工程指示 / 要求簡箋(E.I.)

工程指示編號：EI/1265

工程名稱：青衣 明翹匯

樣板鋁窗 - 鋁料加工圖(窗號: T1/W2 和 T1/W2R)

名稱	梗邊企	制圖	LS	2019/11/08	修改		
材料	X84598	復核			日期		
顏色	灰色 (UC54271 3 Coats)	批准			圖號	AA01

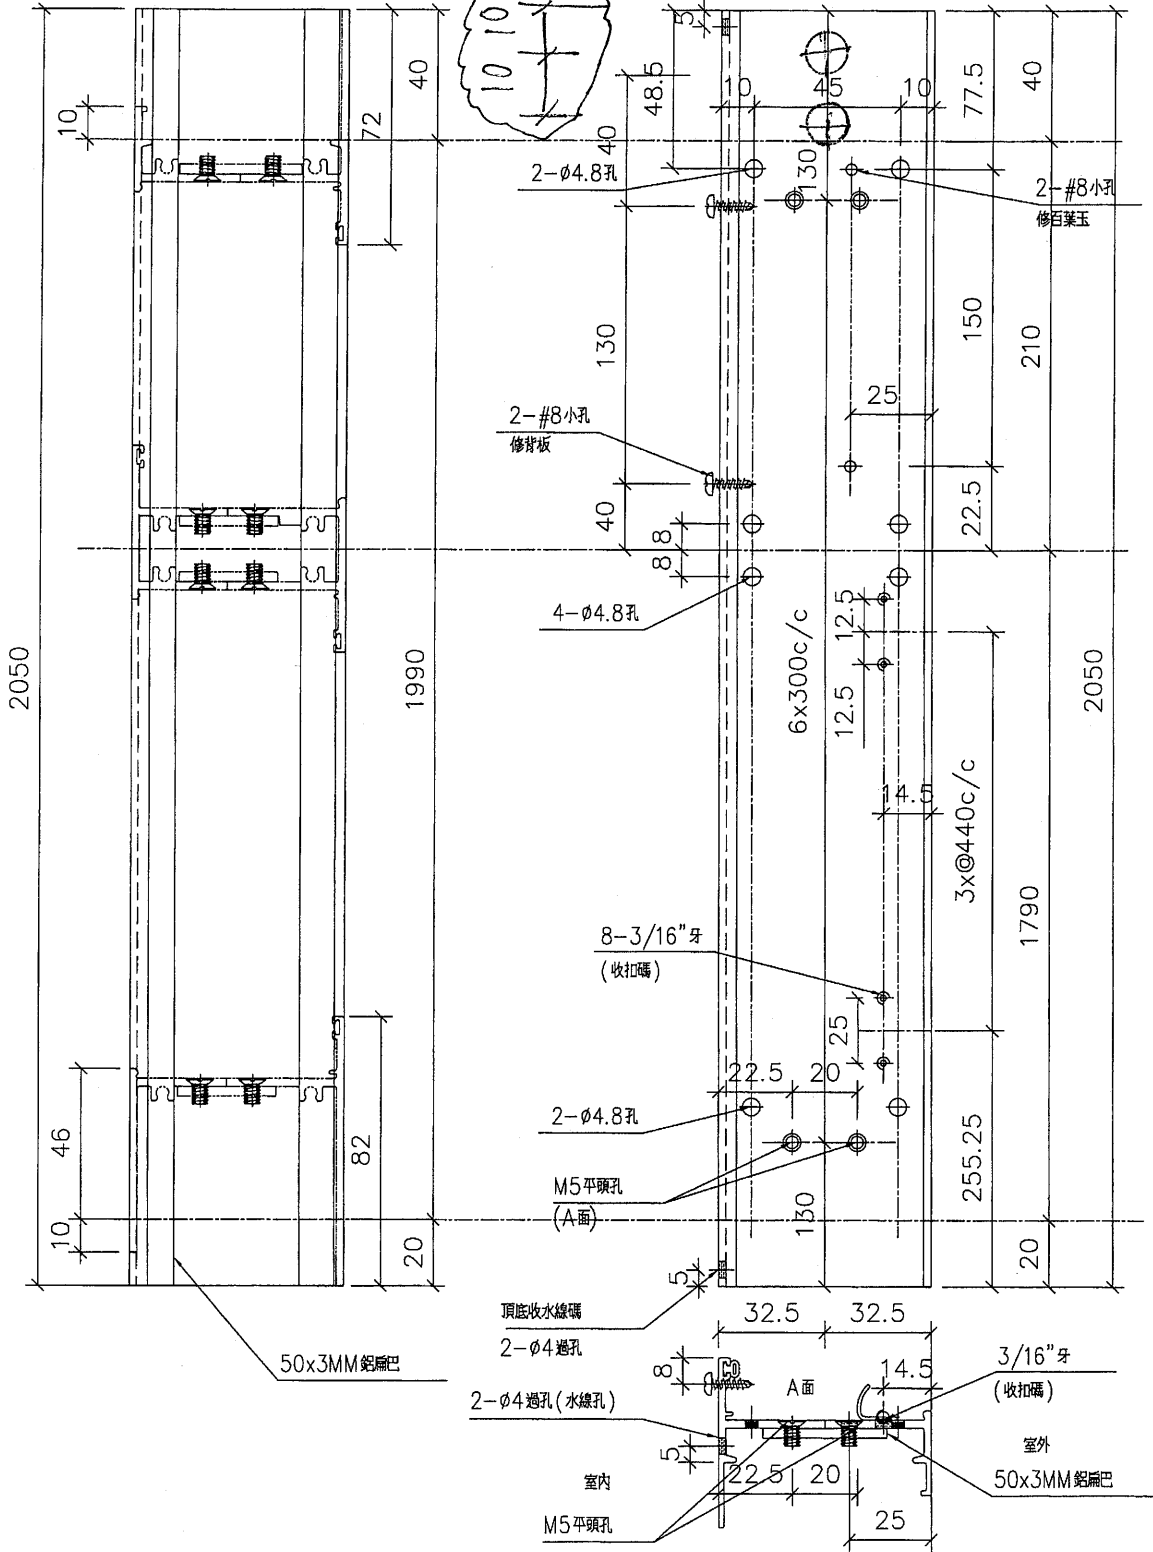
兩個 M5 的螺絲孔
在窗邊在上部
用於收水線碼

VERTICAL DETAIL
BONDING DETAILS OF PRECAST

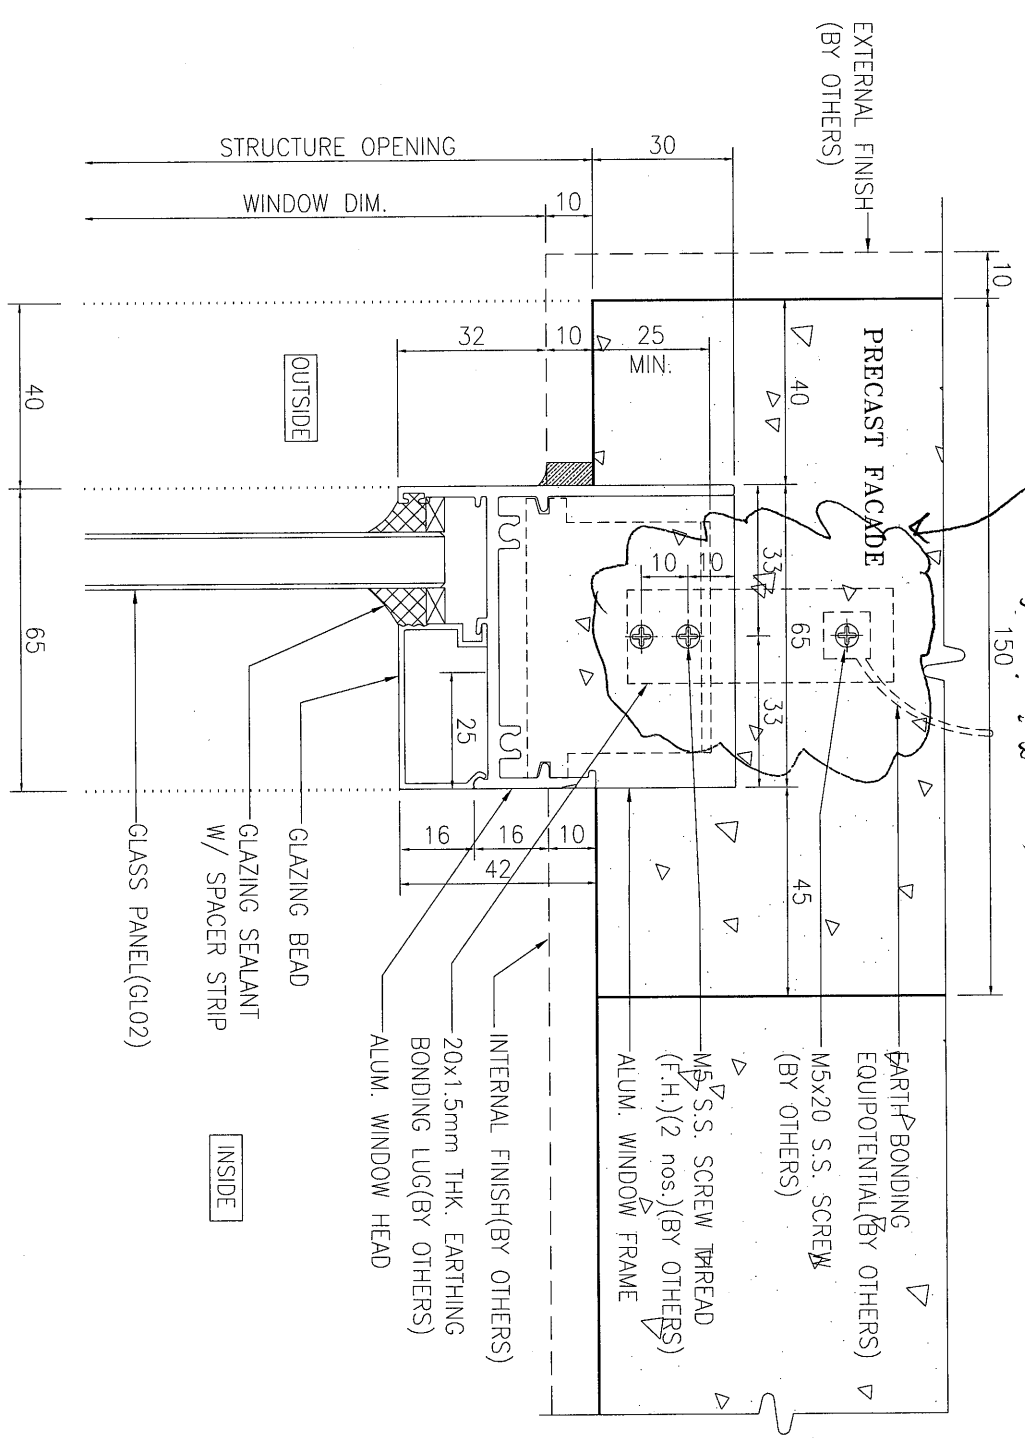
只需要两个M5螺栓孔，
其余线码由其他公司提供
